# **NOTA TECNICA SULLA DEFINIZIONE DELLA QUOTA DI IMPOSTA DELLA LUCE PER IL RILASCIO DEL MINIMO DEFLUSSO VITALE**

## **1 PREMESSE**

Figura 1: profilo del moto con il rilascio del DMV nella ipotesi 1

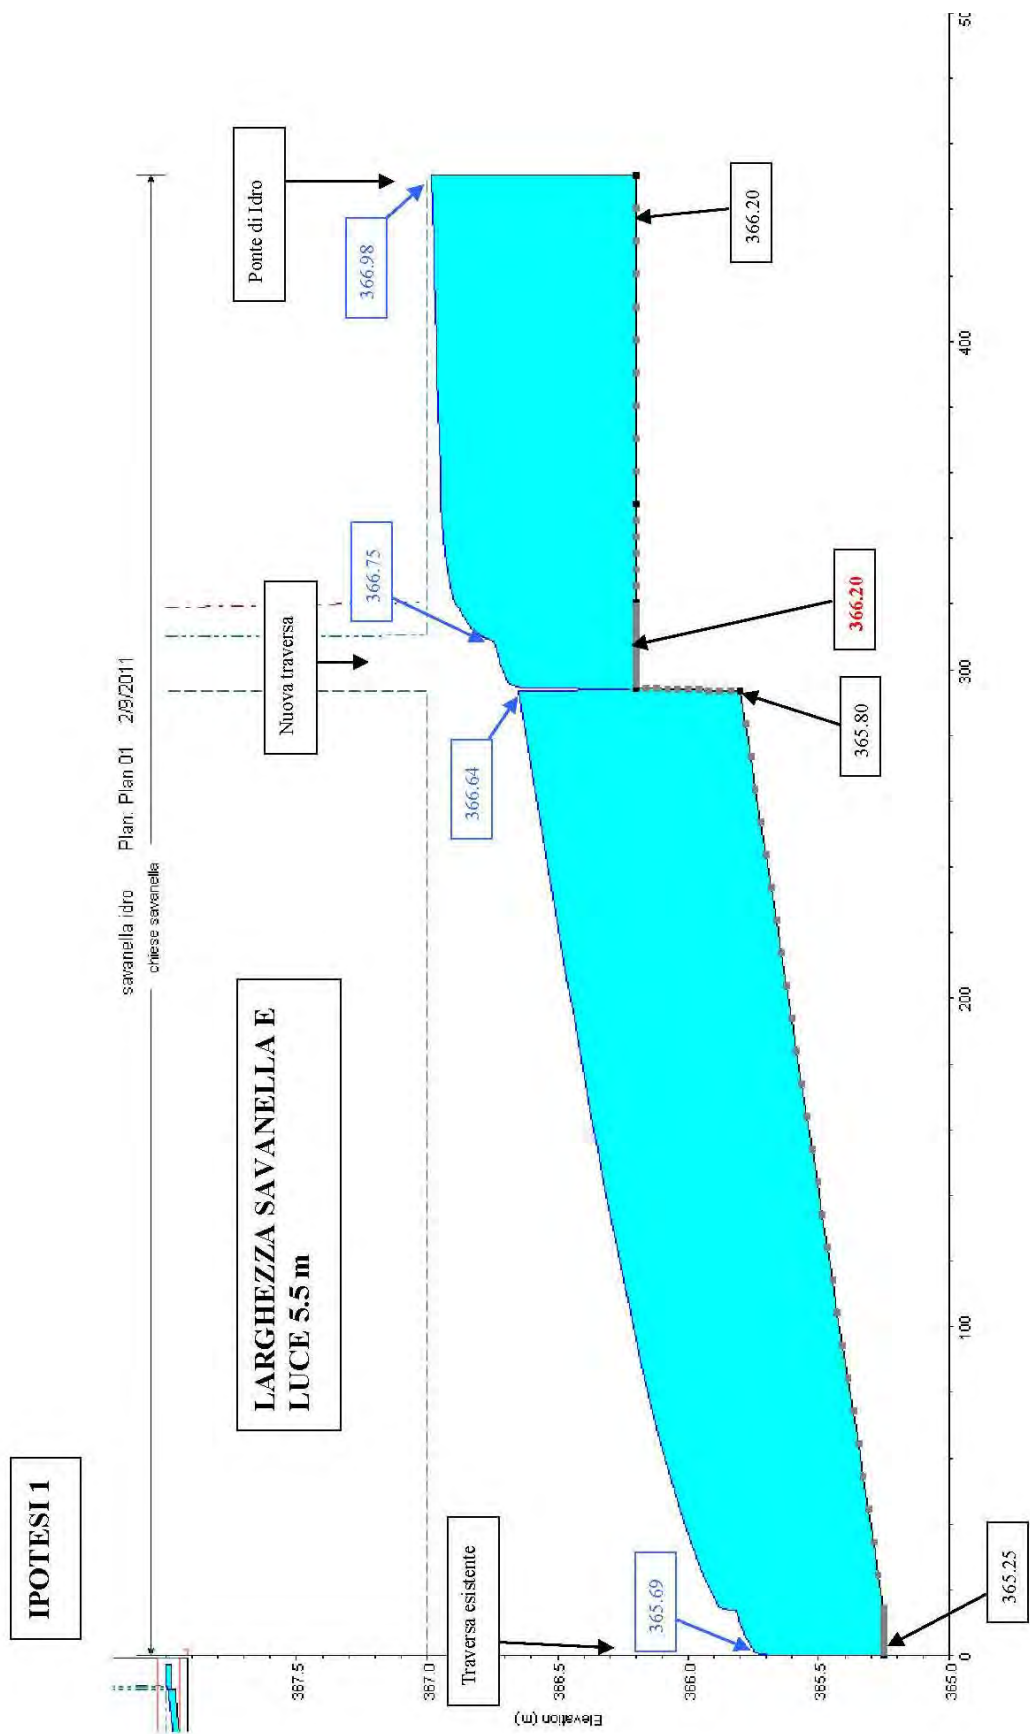
Nella **prima ipotesi** progettuale si è indagato il profilo del moto con una larghezza della luce per il rilascio del DMV di 5.5 m (contro i 3.5 m del progetto preliminare e del progetto definitivo).

Si è quindi verificato come con un incremento di 2 m della larghezza della soglia e della savanella, con il transito del DMV, si ottiene a monte della traversa di progetto una quota del livello idrico di 366.75 pari al minimo livello di regolazione.

Tuttavia tale soluzione non può considerarsi ottimale in quanto le perdite di carico che si verificano nella configurazione ipotizzata tra la nuova traversa ed il ponte di Idro, provocano un innalzamento del pelo libero procedendo verso monta. In corrispondenza del lago (e quindi al monte del ponte), si avrebbe pertanto una quota idrometrica di 366.98, superiore alla minima regolazione.

Ne conseguirebbe una perdita della capacità di laminazione del lago in caso di piene, con minore sicurezza idraulica, ed una minore possibilità di utilizzo della risorsa idrica da parte dei territori di valle.

Inoltre dal punto di vista paesaggistico, si perderebbe quell' "effetto lago" nel tratto tra il ponte di Idro e la nuova traversa (le velocità sarebbero percepibili anche con il solo rilascio del DMV), che rappresentava uno dei vincoli su cui insisteva la relazione ambientale della progettazione preliminare.

Figura 2: profilo del moto con il rilascio del DMV nella ipotesi 2

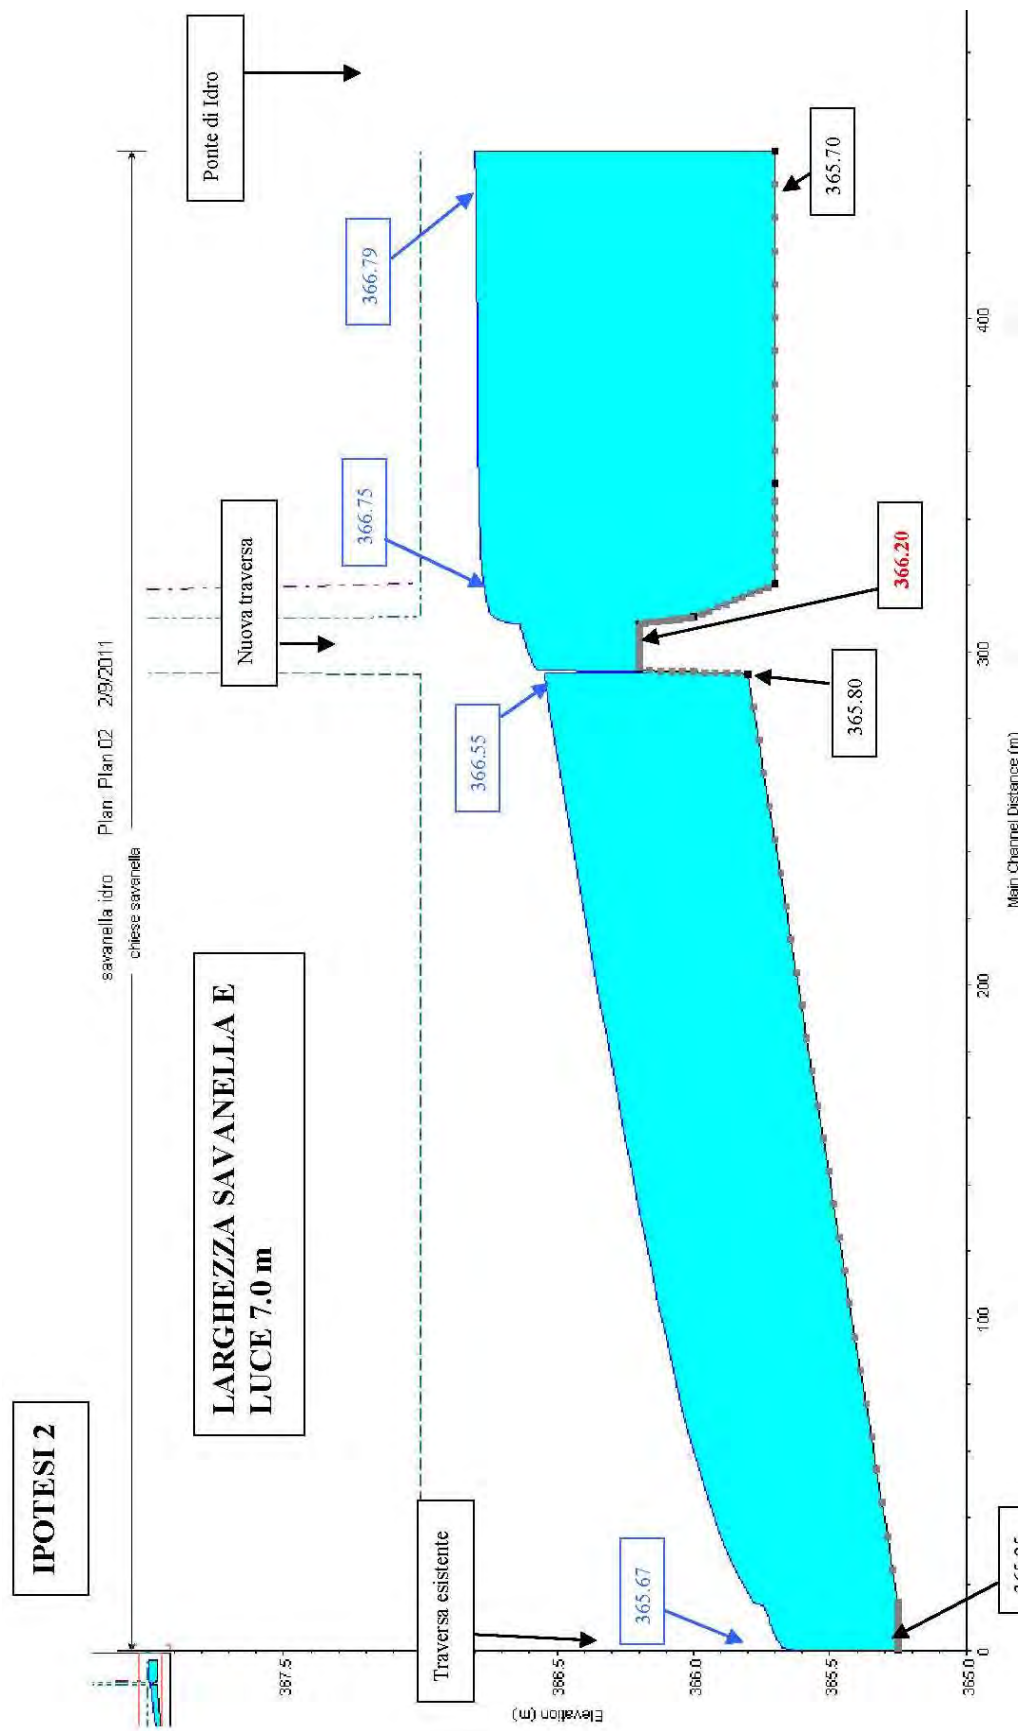
Per ovviare ai problemi sopra descritti, mantenendo la quota della terza luce per il rilascio del DMV a 366.20, risulta necessario allargare a luce stessa e la savanella di valle fino a 7.0 m (con un raddoppio rispetto a quanto previsto in preliminare ed il definitivo) – **Ipotesi 2.**

La suddetta soluzione presenta tuttavia numerosi inconvenienti:

- Comporta delle difficoltà tecniche legate alla necessità di eseguire degli sbancamenti notevoli sul pendio in destra idrografica, con necessità di prevedere apposite opere di sostegno quali berlinesi
- L'elevata larghezza delle luce (7.0 m) ed i bassi tiranti (55 cm) comportano una notevole difficoltà nella regolazione del grado di apertura della paratoia per garantire il rilascio del DMV in ogni condizione idrometrica lacuale
- Risulta alquanto più onerosa rispetto alla soluzione di preliminare e definitivo

Il beneficio ottenibile dalla maggiorazione della larghezza della luce per il rilascio del DMV con innalzamento della quota della soglia a 366.20 non appare sussistere in quanto, rispetto alle ipotesi di progetto preliminare e definitivo:

- La portata rilasciata verso valle rimane sempre pari al minimo al DMV di legge
- Le quote di minima e massima regolazione non variano rispetto a quanto previsto dal Regolamento di Gestione e ribadito sia dal preliminare che dal definitivo
- I volumi utili al fine della laminazione e dell'utilizzo delle acque rimangono inalterati.

Di contro si hanno notevoli difficoltà tecniche nella realizzazione e nella gestione dell'opera, ed un incremento di costo non giustificato da un beneficio evidente.

Si ritiene pertanto che l'ipotesi di innalzamento della soglia per il rilascio del DMV fino alla quota di 366.20 sia da non perseguire.

Figura 3: profilo del moto con il rilascio del DMV nella ipotesi 3

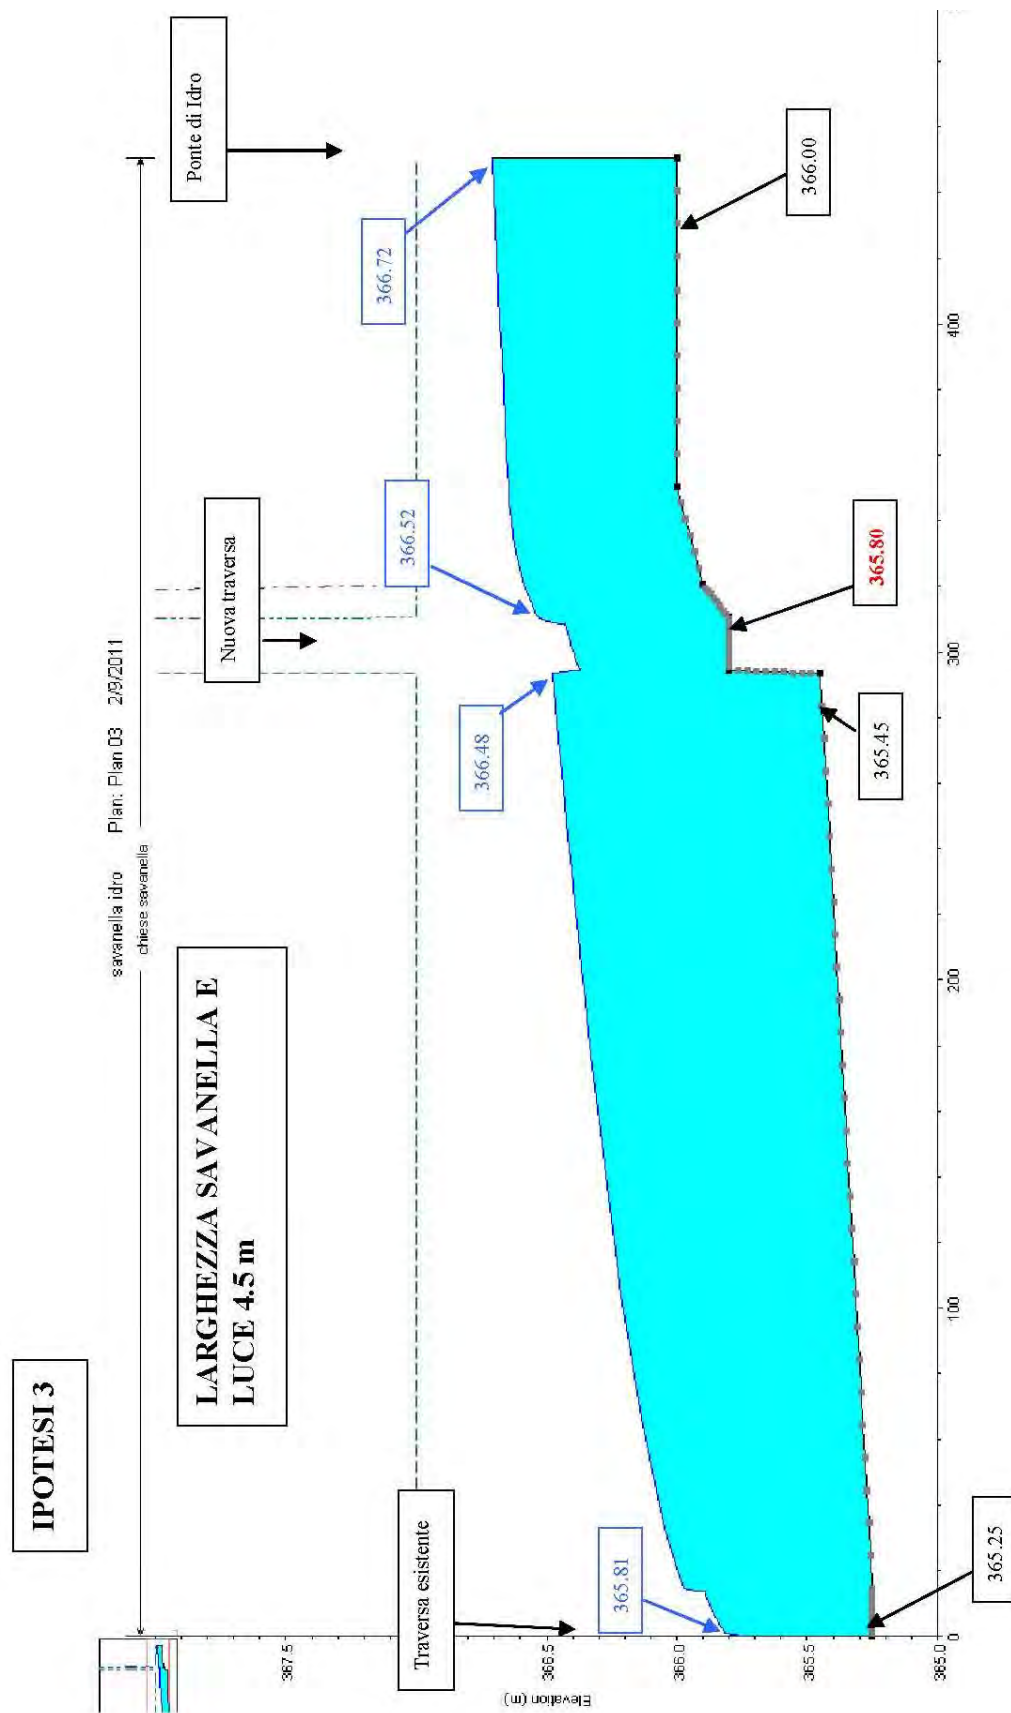
Si è infine indagata la possibilità di innalzare la quota della soglia per il rilascio del DMV in corrispondenza della traversa di progetto fino a 365.80, coincidente con la quota prevista dal progetto preliminare.

In tale **ipotesi n. 3**, risulta necessario allargare la soglia della terza luce della traversa e la savanella di valle di 1.0 m, portandole da 3.5 m di progetto preliminare e definitivo a 4.5 m.

La soluzione garantisce il passaggio del DMV di legge con la quota minima di regolazione dell'ago di 366.75.

L'adeguamento, va incontro alle richieste del Comune di Idro, e non modifica sostanzialmente l'opera in quanto:

- Non si riscontrano particolari difficoltà operative negli scavi
- La gestione in regolazione della paratoia per il rilascio del DMV appare pressochè analoga a quella prevista inizialmente
- L'incremento dei costi rispetto alla soluzione base del progetto definitivo presentato appare modesta

Si ritiene pertanto che l'innalzamento della soglia per il rilascio del DMV con conseguente allargamento della stessa e della savanella di valle da 3.5 m a 4.5 m, sia percorribile.
